**Avis de la Mission régionale d'autorité environnementale
sur la régularisation de l'autorisation du Forage F3 « Sant
Pere » destiné à l'alimentation en eau potable sur le territoire de
la commune de Clairac (Pyrénées-Orientales)**

N°Saisine : 2021-010000

N°MRAe : 2022APO2

Avis émis le 10 janvier 2022

Figure 4: Délimitation de la zone de sauvegarde de Claira - (source SAGE Ndr - ajout forages MRAe)

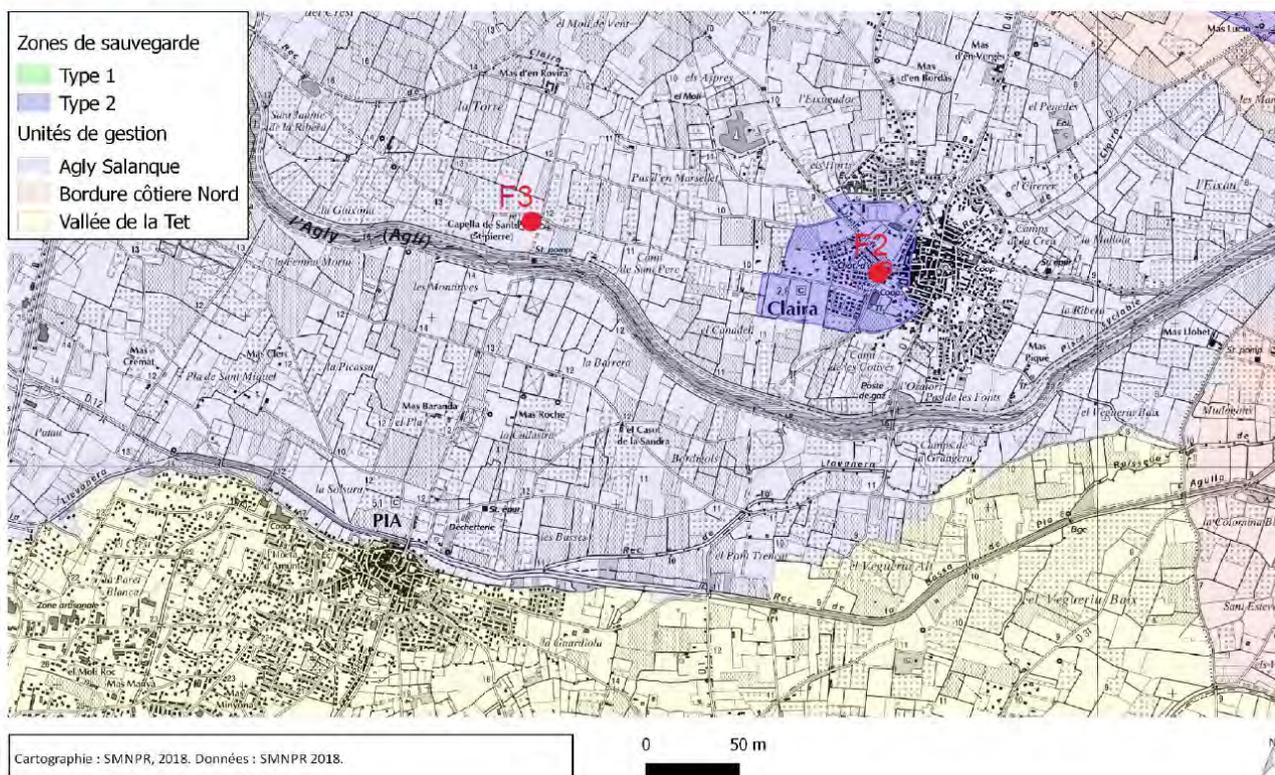
Le forage F2 est implanté dans une « Zone de sauvegarde »¹² de type 2 (« enjeu fort, protection à prévoir ») dite « Claire »¹³, cf figure 4. Ce n'est pas le cas du forage F3.

Comme indiqué plus haut, contrairement au forage F2, le forage F3 n'est pas inclus au sein de la Zone de sauvegarde de Clairia telle que définie par le SAGE. Une évolution de la délimitation de cette zone serait néanmoins à même de garantir une meilleure protection de F3 contre une surexploitation et une altération de la qualité par des forages mal réalisés, et d'assurer une gestion cohérente entre les deux forages qui sont amenés à fonctionner complémentaires. Cela est d'autant plus étonnant que le SAGE a été approuvé postérieurement à la mise en œuvre du forage F3.

La MRAe recommande à la Commission locale de l'eau du SAGE des Nappes du Roussillon d'élargir la Zone de sauvegarde de Claira afin d'y inclure le forage F3.

Figure 8: Bulletin de situation des nappes de la plaine du Roussillon - situation au 1er novembre 2021 (source : Syndicat mixte des nappes de la plaine du Roussillon – ajout Clairà : MRAe)

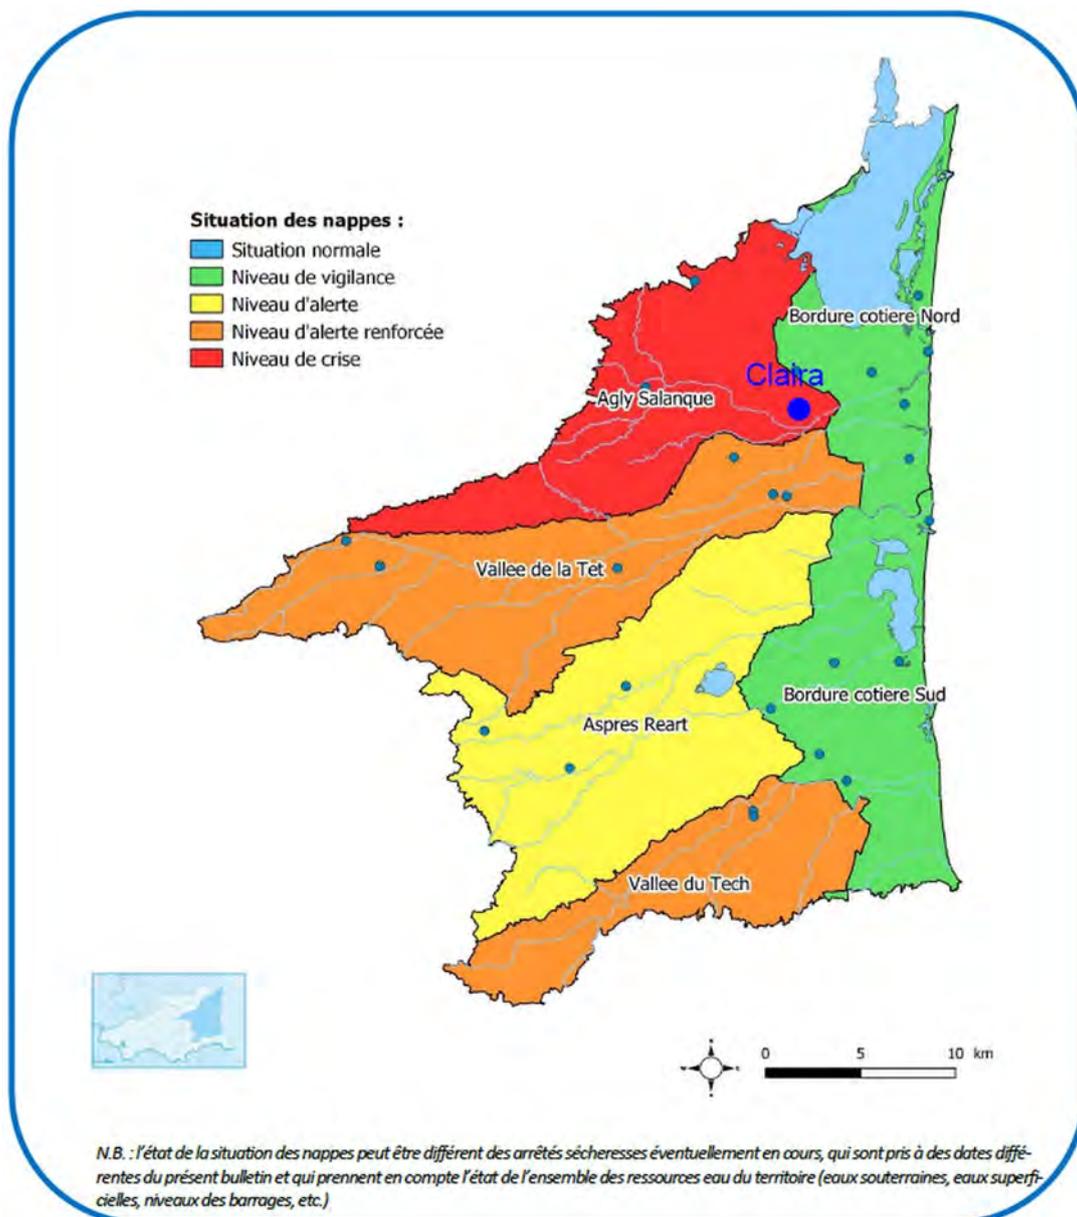
Ainsi l'évolution de l'état des aquifères suivi par le Syndicat mixte en charge du SAGE montre une aggravation significative de l'Unité de gestion Agly-Salanque dont fait partie la commune de Clairà. Le dernier bulletin de situation²⁸ d'où est tirée la carte figure 9 confirme une situation « de crise » pour ce secteur, depuis plusieurs mois en 2021. Cette situation témoigne d'un contexte pluviométrique très déficitaire depuis mi 2021, les nappes plio-quaternaires du Roussillon ayant bénéficié d'une faible recharge, qui peut être, certes, conjoncturelle, mais qui doit néanmoins inciter les acteurs de l'eau à la plus grande vigilance.

Afin d'assurer la pérennité de l'exploitation du forage F3 et afin d'anticiper les besoins futurs, la MRAe recommande la mise en œuvre des mesures de protection et de gestion de l'aquifère pour l'atteinte du « bon état » comme préconisée par le SDAGE 2016-2021 et repris par le futur SDAGE 2022-2027, compte tenu du constat de l'« état médiocre » de la ressource à ce jour.
